Procedura VIA – progetto INE Massazza

oggetto: **INTEGRAZIONE OSSERVAZIONI - Progetto di un impianto agrivoltaico denominato "Impianto solare Agrivoltaico da 47,36 MWp - Madama Live" localizzato nel comune di Salussola e relative opere di connessione alla sottostazione Terna di Carisio (VIA PNIEC-PNRR 10429).**

**Figura 14 - Inquadramento su Ortofoto dell'area di impianto (in rosso) e del cavidotto in AT (in giallo)**

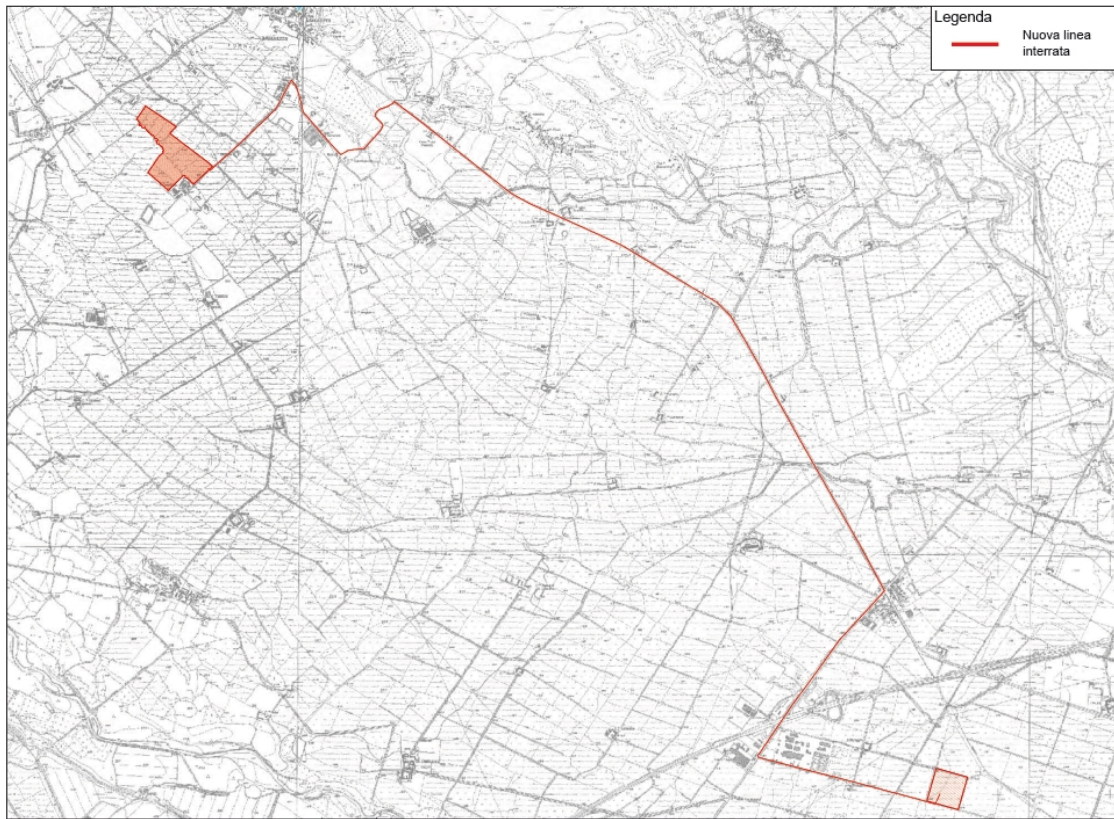
Queste associazioni osservano che gli impianti proposti da Land Live Srl e da INE Massazza Srl prevedono entrambi la connessione con appositi elettrodotti interrati alla stazione Terna di Carisio ma i tracciati dei due elettrodotti sono distinti.

Occorre al riguardo valutare che la distanza tra i due impianti è di soli 2.900 metri. Ovvero potrebbe essere considerata, **al fine di ridurre gli impatti**, la possibilità di far convergere il cavidotto proposto dalla ditta INE Masazza Srl alla cascina Madama e da quel punto un solo scavo con la posa dei due cavidotti sino alla stazione di Carisio, quale che sia il tracciato.

Chiedono pertanto che nella eventuale **richiesta di integrazioni** o nelle **prescrizioni** sia valutata questa possibilità, ovvero la definizione di **un solo tracciato e scavo** per la posa dei due cavidotti.
